Предложение по дополнению 3 к поправкам серии 08 к Правилам № 107 ООН (транспортные средства категорий M₂ и M₃)

**Дополнение 3 к поправкам серии 08
к Правилам № 107 ООН (транспортные средства
категорий M₂ и M₃)**

«Рис. 31

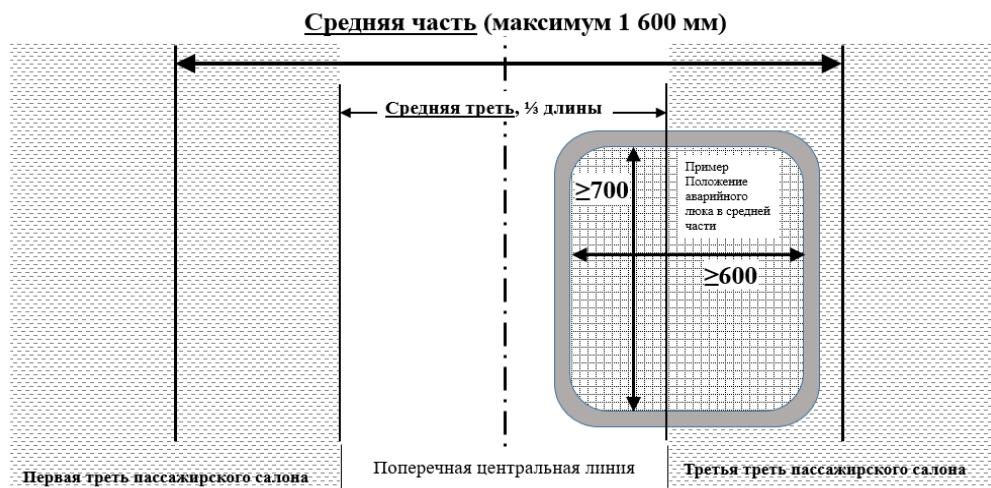
Включить новый пункт 7.6.2.9 следующего содержания:

- «7.6.2.9 В случае транспортных средств классов А и В требуемые аварийные люки размещаются следующим образом:
- a) если имеется только один люк, то он устанавливается в средней трети пассажирского салона. В качестве альтернативы на транспортных средствах с очень коротким пассажирским салоном люк может быть расположен в средней части салона, причем эта средняя часть должна занимать одинаковое расстояние в продольном направлении с каждой стороны от поперечной центральной линии пассажирского салона, а длина этой части не должна превышать 1,6 м, как показано на рис. 31 в приложении 4;
 - b) если имеется два люка, то они должны быть разнесены, причем расстояние между ближайшими краями отверстий, измеренное по линии, параллельной продольной оси транспортного средства, должно быть не менее 2 м».

Приложение 4, после рис. 30 включить:

Альтернативное размещение аварийного люка для очень короткого пассажирского салона, средняя треть которого меньше 1 600 мм

(см. приложение 3, пункт 7.6.2.9)
